FORMULIR MANAJEMEN PERUBAHAN

- a. Nomor : *500.001.TRS.H.26*
b. Tanggal : *26 Agustus 2026*
c. Komponen Perubahan : *Man / Method / Material / Machine / Environment* (*Coret yang tidak perlu)
d. Lokasi/ Area : *Bedug E (outdoor barat Gd E)*
e. Jenis Usulan Perubahan : (*beri tanda centang)

- a. Nama Perubahan : *penambahan ruang u/ tandu air pemis water*
b. Latar belakang perubahan : *Belum adanya ruangan*

Drawn by R. Y. H. A.	Checked by R. Y. H. A.	Approved R. Y. H. A.	Scale 1:1	Sheet 1/1
	FIG. Dept CONSTRUCTION	Date 22/8/2026	Unit MTR	Room Tembok Dinding Dalam - Tampak Atas	Project Vending Sprekuk Dinding E

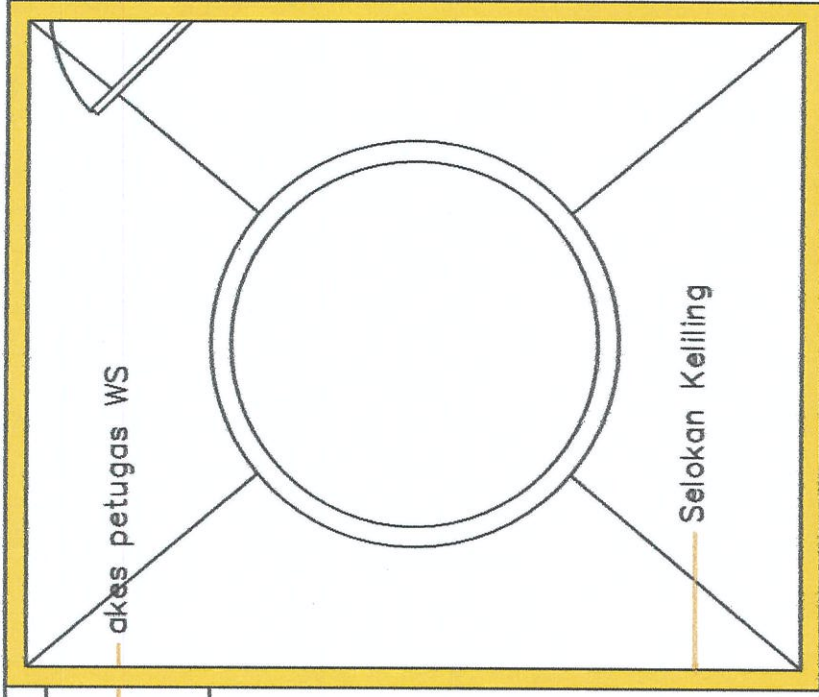
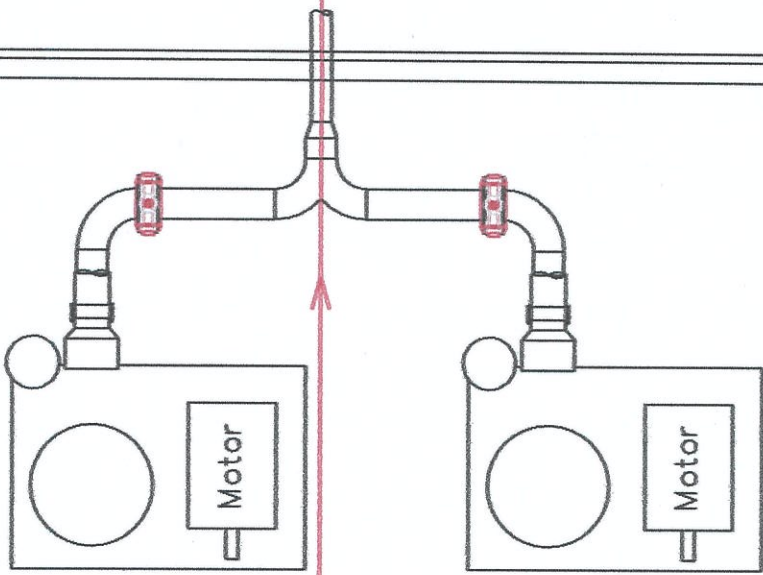
- c. Uraian Perubahan (Before-After) : *After: Pembuatan ruangan dinding sandwich 4 x 3.5 mtr, tinggi 4 mtr tanpa plafon; atap sandwich; pintu rolling door 2.5 x 2.5 m, + personal door righte*
d. Tujuan/ efek perubahan berdasarkan analisa SQCDMP: (*Tuliskan detail analisisnya) *Personal door righte lantai cor + selokan kli out ke selokan utama (air bers)*

→ clearing
pintu richtech.

Pintu Rolling Door
2500 x 2500
normally Close
3500 ruangan

Keterangan	Nama Pengkaji	Tgl
☐ Pengkajian Operasional (PM/ QAPD/ PPIC)		
Rekomendasi:		
☐ Pengkajian Teknis (PM/ Engineering/ HRD)	LUK DL	2-9-2026
Rekomendasi: ① LAMPA KWT REBOYANG BEBAN 10 TON ② KEDAR CAHAYA MELATAKARI ③ VEHTILASI & SIKULASI UDARA		
☐ Pengkajian K3 & 5R		
Rekomendasi:		
☐ Pengkajian Lainnya :		
Rekomendasi:
